Stellungnahme zum Bebauungsplan 203/III „Steinbüchel – Fester Weg“ Beteiligung nach §4 Abs.1 BauGB

Leverkusen, BPlan Nr. 203/III „Steinbüchel-Fester Weg“

Stellungnahme
Bebauungsplan Nr. 203/III „Steinbüchel-Fester Weg“ in Leverkusen
- **Beteiligung der Behörden und sonstigen Träger öffentlicher Belange gemäß § 4 Abs. 1 Baugesetzbuch (BauGB)**
Ihr Zeichen: 610-bau
Ihr Schreiben vom 05.11.2018

Anlage
Lageplan, Maßstab 1 : 2000

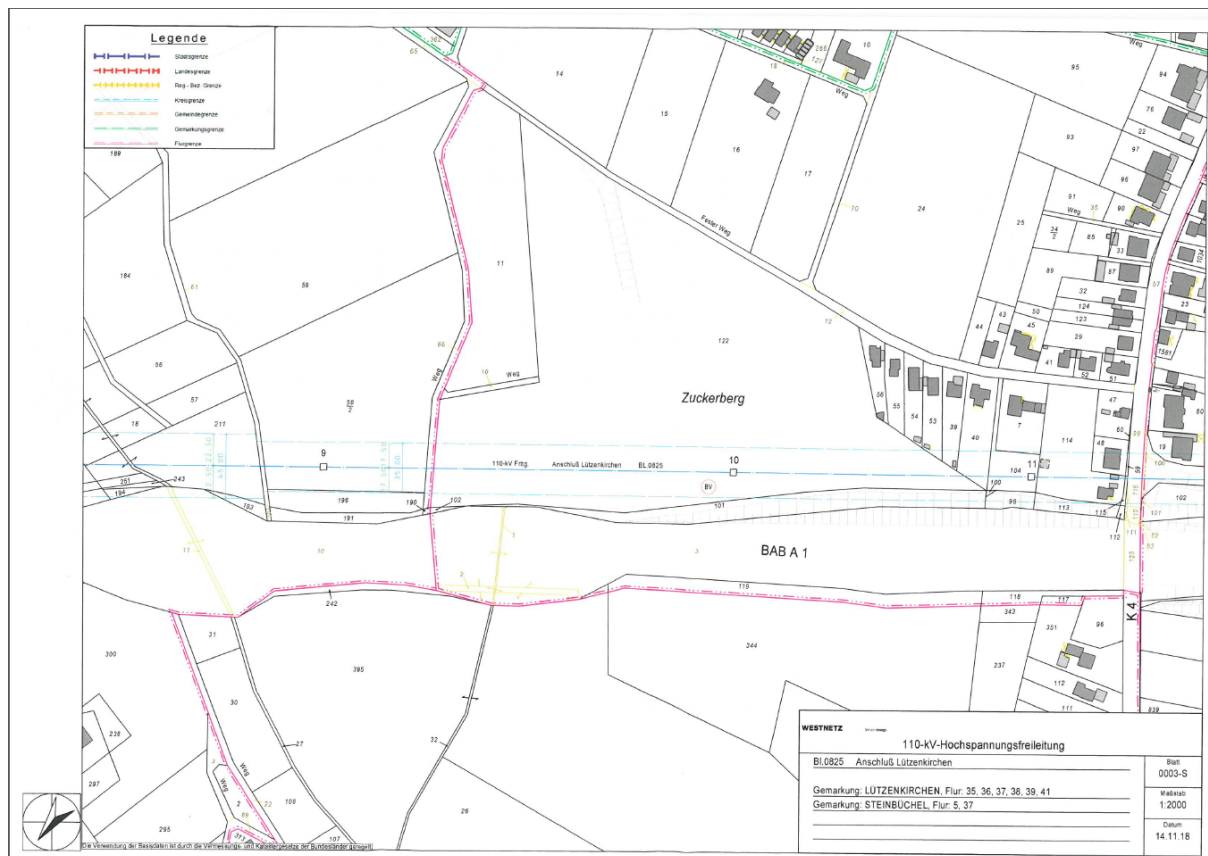
der Geltungsbereich des o. g. Bauleitplanes liegt teilweise im 2 x 17,50 m = 35,00 m breiten Schutzstreifen der im Betreff genannten Hochspannungsfreileitung.

- Die Hochspannungsfreileitung wird mit Leitungsmittellinie, Maststandorten und Schutzstreifengrenzen nachrichtlich im zeichnerischen Teil des Bebauungsplanes dargestellt.
- Der Schutzstreifen der Leitung wird von jeglicher Bebauung freigehalten.
- Im Schutzstreifen der Leitung dürfen nur solche Anpflanzungen vorgenommen werden, die eine Endwuchshöhe von maximal 5 m erreichen. Als Anlage ist beispielhaft eine Gehölzliste mit entsprechenden Endwuchshöhen beigefügt.

Der nördliche Geltungsbereich des Bebauungsplanes ist durch den Verlauf einer Hochspannungsfreileitung betroffen. In die Planzeichnung des Bebauungsplans werden Leitungsmittellinie, Maststandorte und Schutzstreifen nachrichtlich aufgenommen. Da im Bereich des Schutzstreifens als Kompensationsmaßnahme die Festsetzung einer Grünfläche (Extensivwiese / Gehölzstreifen) erfolgt, sind bauliche Anlagen dort generell nicht zulässig. Des Weiteren erfolgt innerhalb der textlichen Festsetzungen ein Hinweis auf die Hochspannungsfreileitung und die zu beachtenden Anforderungen.

Anlage
A3 Plan

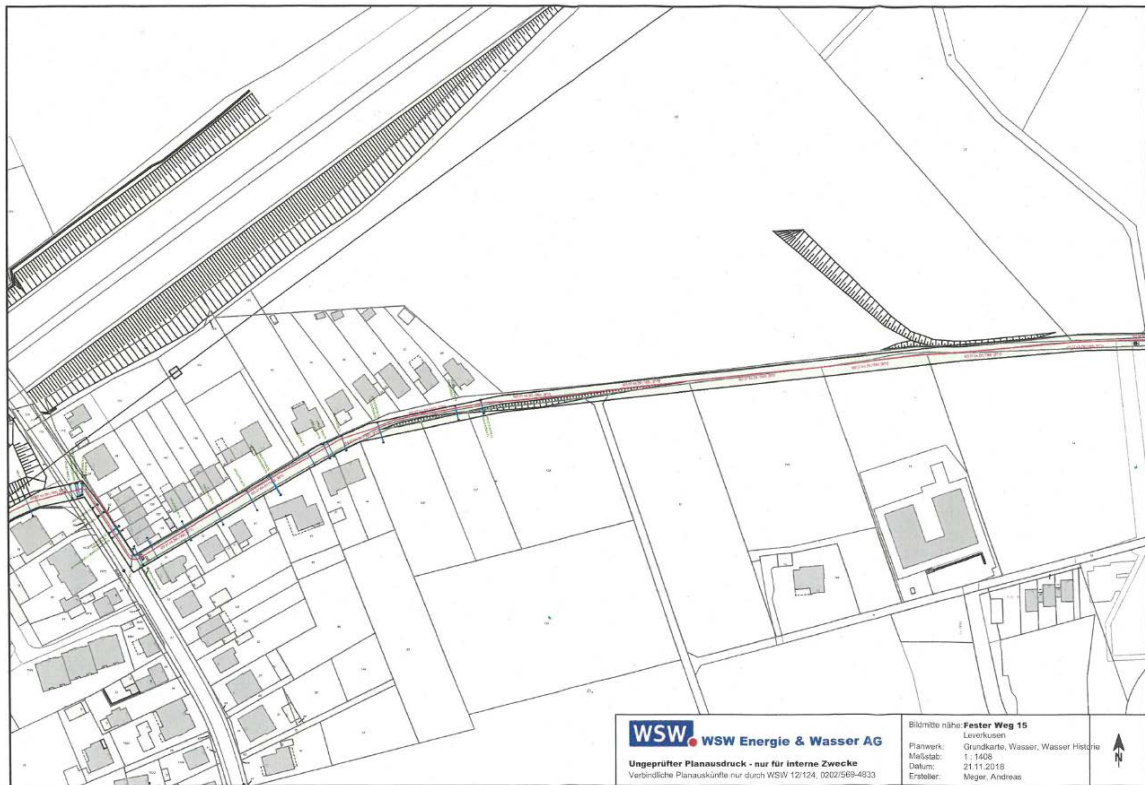
Im Bereich des Bebauungsplanes 203/III Steinbüchel - Fester Weg - befindet sich die Fernwassertransportleitung DN600 nach Leverkusen in einem Schutzstreifen von 8m, siehe beigefügten Lovion Plan im Anhang.

In diesem Bereich sind die Vorgaben des DVGW Regelwerkes W 400 1-3 zu berücksichtigen.

Im Verlauf Fester Weg verläuft eine Fernwassertransportleitung. Die Wassertransportleitung im Bereich des Fester Weges wird im Bebauungsplan mit einem Schutzstreifen dargestellt. Der Schutzstreifen reicht teilweise bis in die Vorgärten, der südlich des Fester Weges angeordneten Grundstücke. Innerhalb des Schutzstreifens ist eine Überbauung nicht zulässig. Ein entsprechender Hinweis wird innerhalb der textlichen Festsetzungen des Bebauungsplanes aufgenommen.

Im Rahmen der Erschließungsplanung und der Umsetzung des Baugebietes werden die Vorgaben des DVGW Regelwerkes W 1-3 berücksichtigt.
